Jernbaneverket

Doculivenummer: 201101220 Dato: 11.10.2012

E-sirkulære BØ/2012/20

Fjerning av kabel til togvarme på Lillestrøm spor 13.

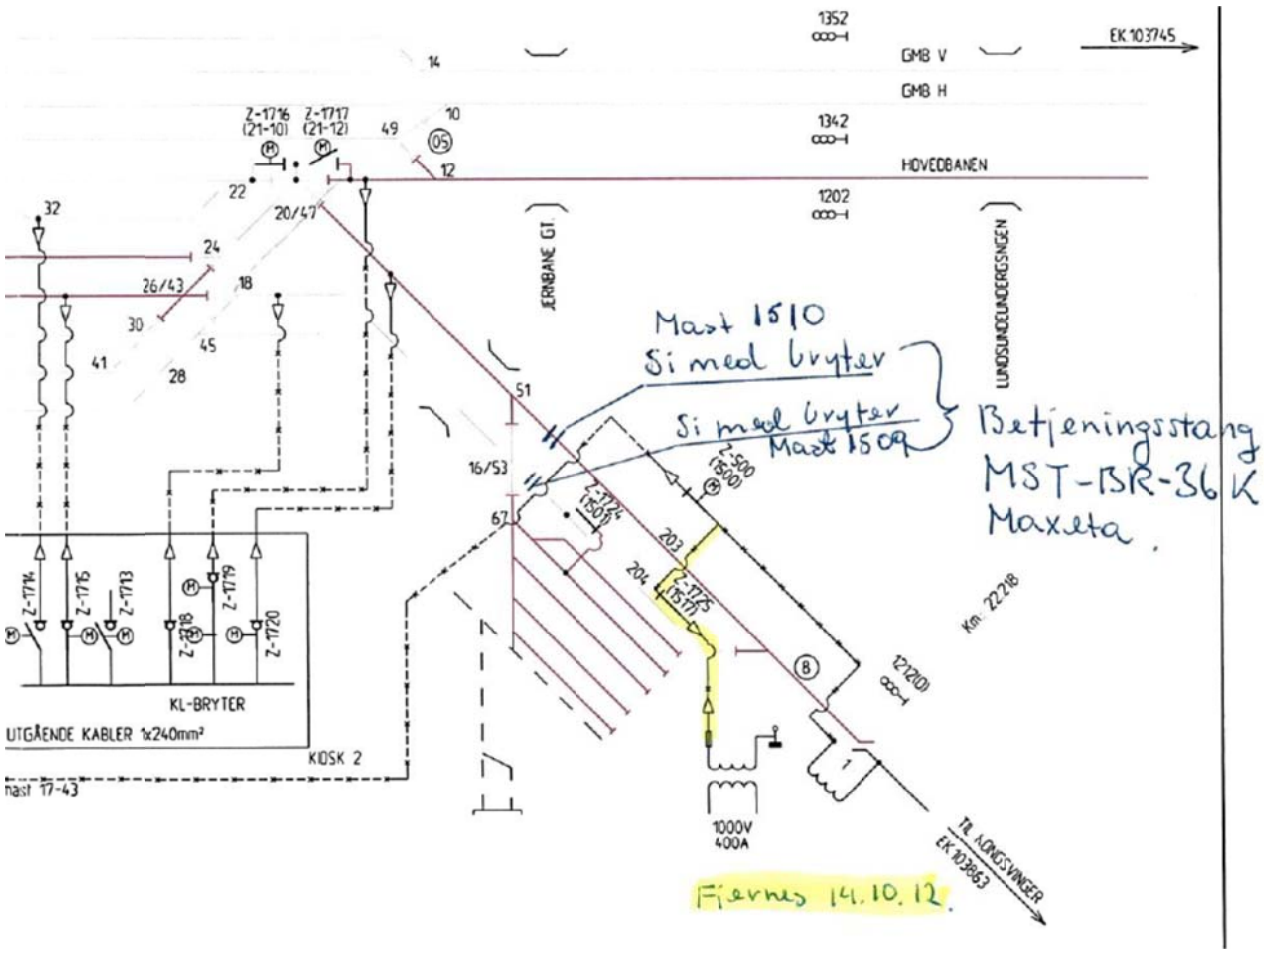
Prosjektet spor 13 lillestrøm ønsker å fjerne matekabel til eksisterende tog varme trafo på Lillestrøm. Kabel er i veien for fremtidige installasjoner som kabelkanal og kl. master.

Tilførsel fra mateledning og frem til kl. bryter Z–1725 fjernes. Kabel videre til togvarme trafo blir ikke fjernet. Kabel løsnes fra bryter og endepropp blir montert. Kabel blir merket med "ute av drift".

Blir satt ut av drift 21.10.12
